DOCUMENTO DE AVANCE DE PLANEAMIENTO
MODIFICACIÓN PUNTUAL Nº3 DEL P.G.O.U.
RELATIVA A LA MODIFICACION DE
ALINEACIONES EN LOS NUCLEOS DE
SIERRA ENGARCERAN Y ELS IBARSOS

AJUNTAMENT DE LA SERRA D'EN GARCERAN

Nº Expediente	201-2015-EAE
Objeto	Modificación puntual nº 2 del P.G.O.U.
Promotor	Ayuntamiento de Serra d'Engarceran
Autoridad Sustantiva	Ayuntamiento
Localización	Serra d'Engarceran (Castellón)

2A MODIFICACIÓN PROPUESTA
NUCLEO SIERRA ENGARCERAN

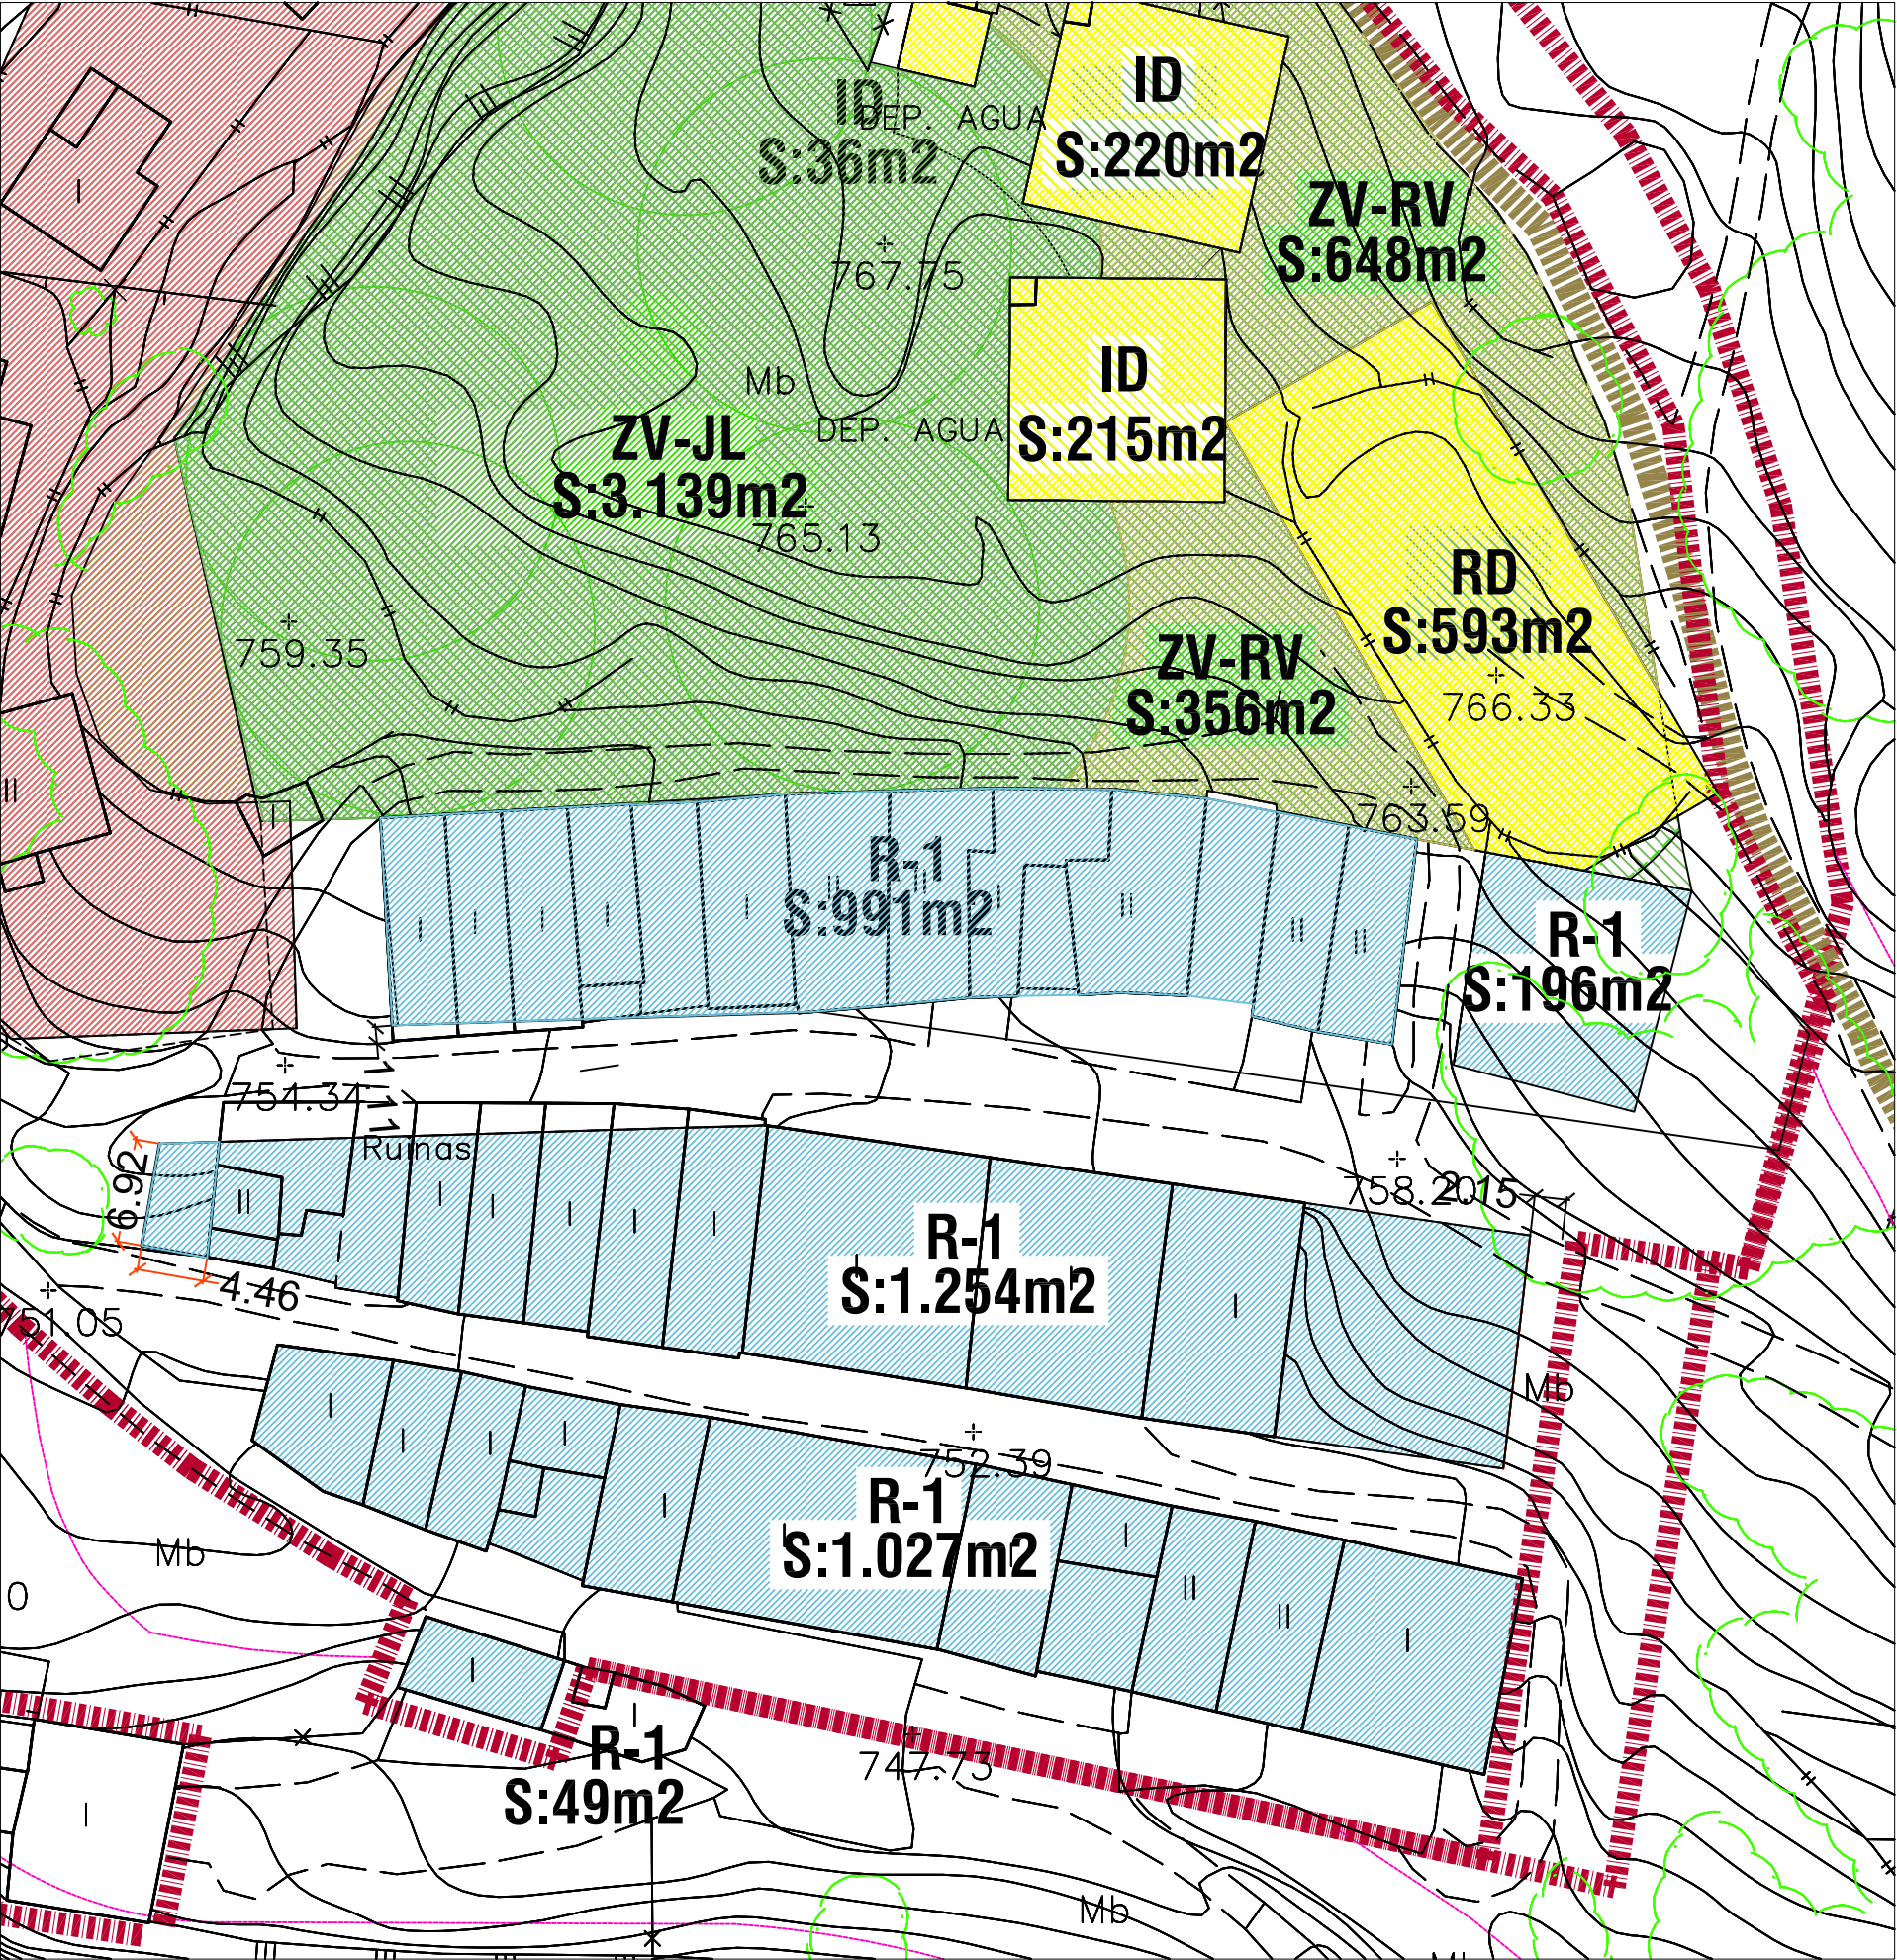
En relación a la documentación presentada se observa un error en los planos 2A modificación propuesta, núcleo Sierra Engarceran, y plano 2B modificación propuesta, núcleo Els Ibarsos en los que en las leyendas naranja y azul debe indicarse recalificación desde vial a suelo residencial y recalificación desde suelo residencial a vial, respectivamente, en lugar de reclasificación desde suelo residencial a vial y reclasificación desde vial a suelo residencial. Estos errores deben corregirse como se muestra en las imágenes anexo III y IV del presente informe.

PARCELA A

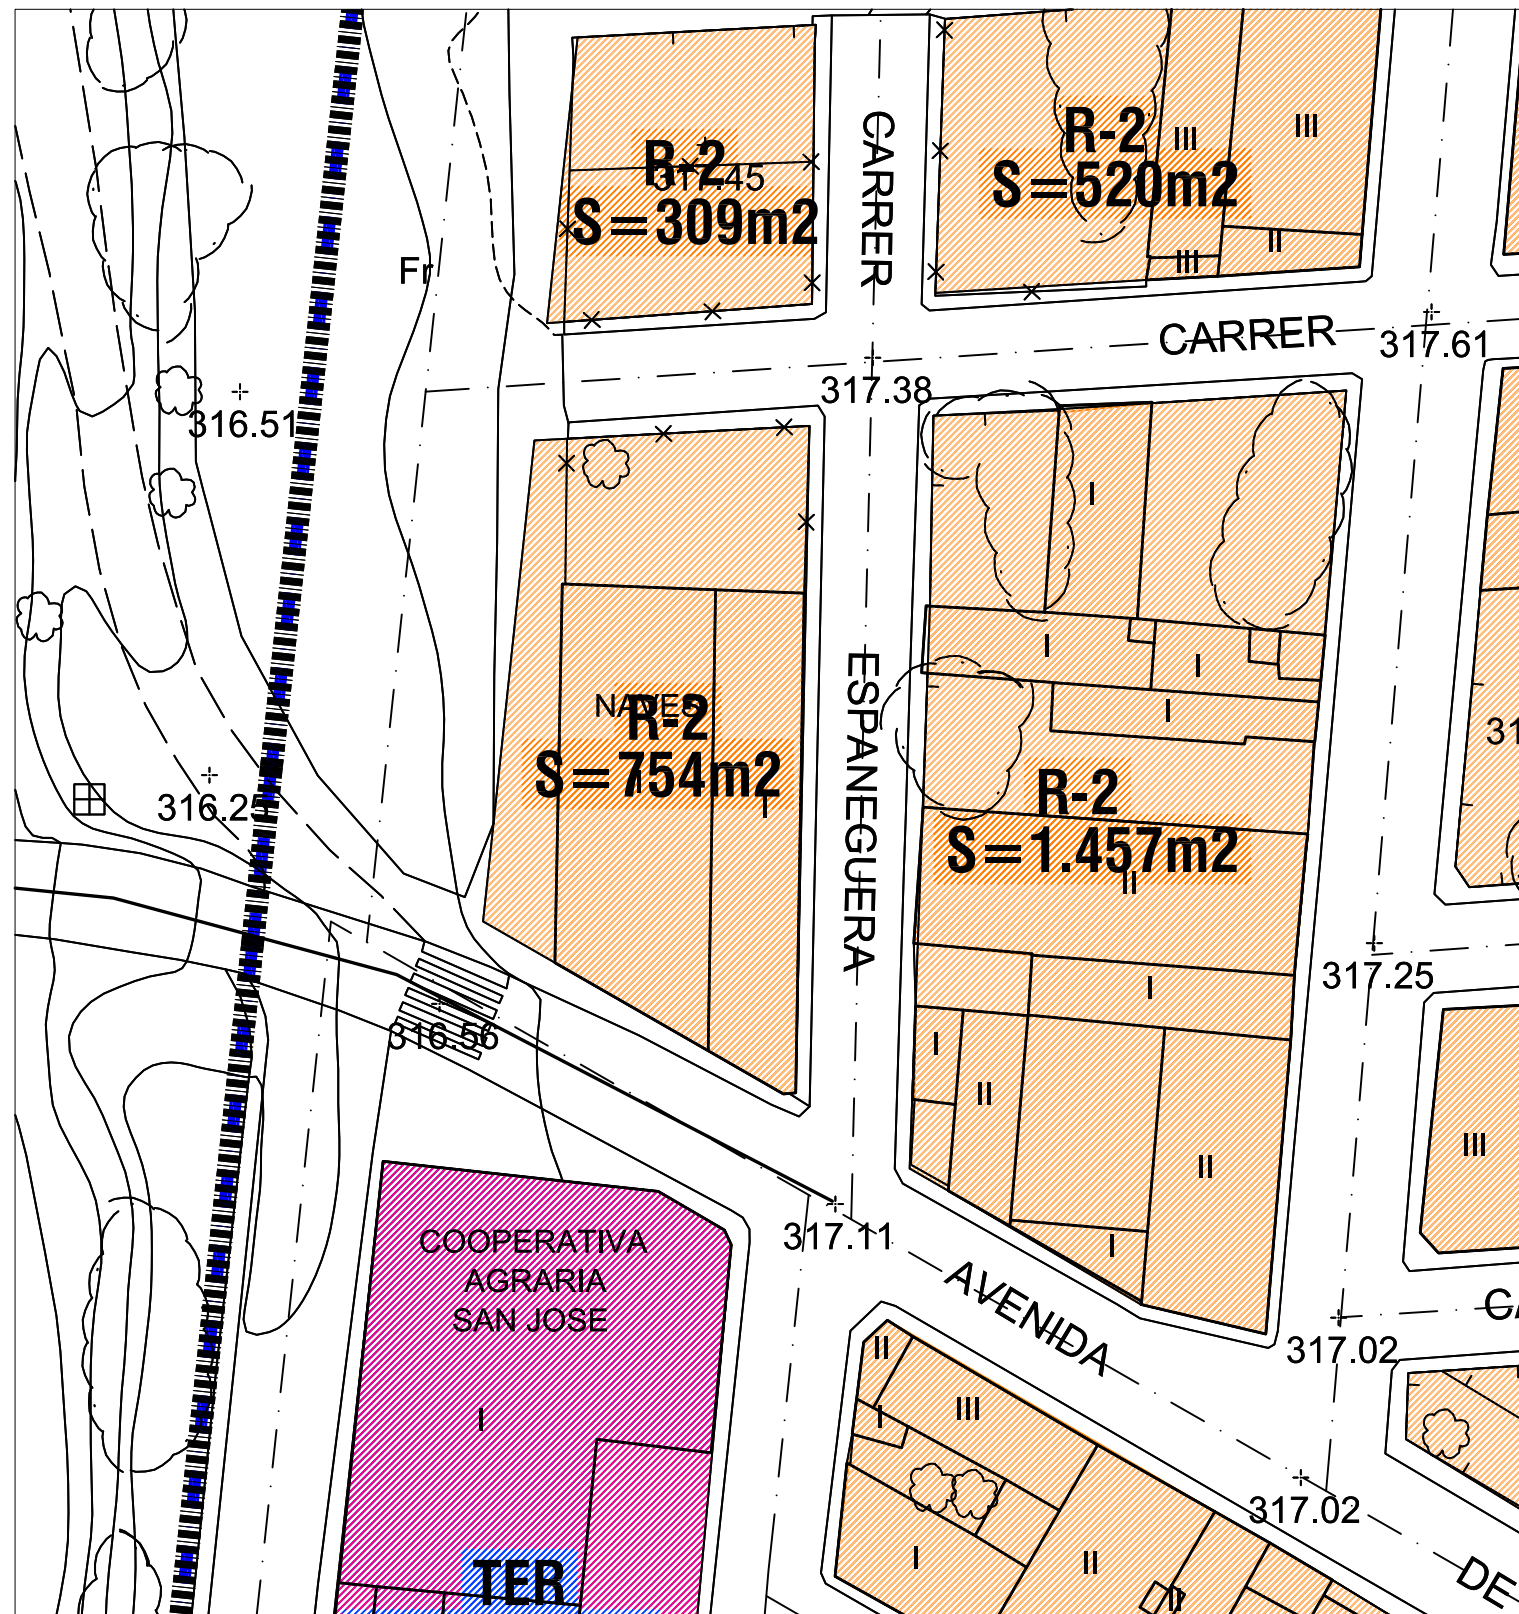
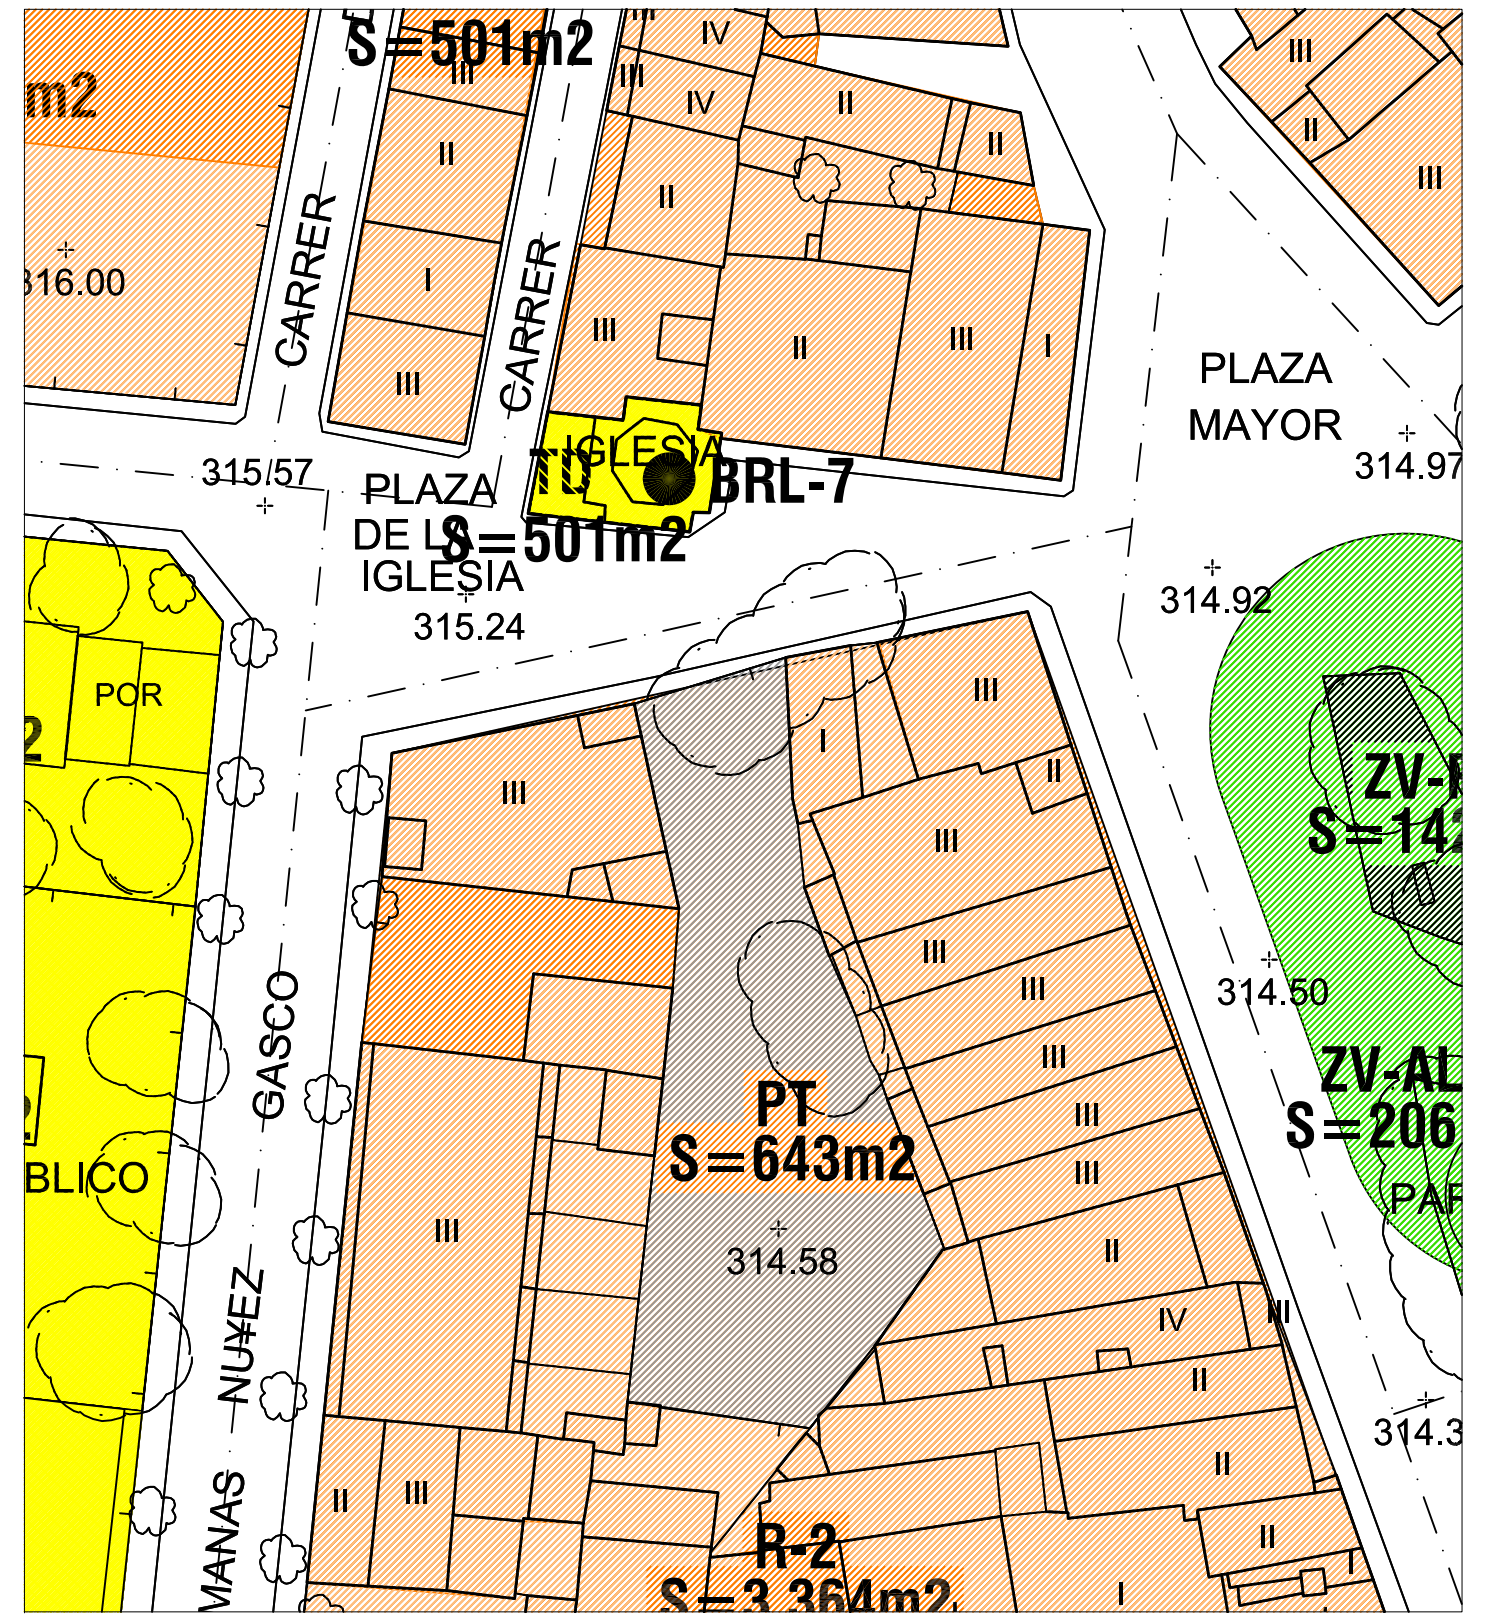
La misma dice lo siguiente: la documentación de la versión definitiva de la modificación deberá incluir la condición de que la parcela A del núcleo de Els Ibarsos deberá cumplir las condiciones de adecuación de las edificaciones reguladas en el Anexo I de la Normativa del PATRICOVA.

No obstante, la manzana que modifica sus alineaciones está afectada por peligrosidad de inundación. En las fotografías aéreas se observa que ya existe una nave en el estado actual. En el momento en el que se edificara esta manzana con el uso residencial que prevé el planeamiento, deberán cumplirse las condiciones de adecuación de las edificaciones reguladas en el anexo I de la Normativa del PATRICOVA.
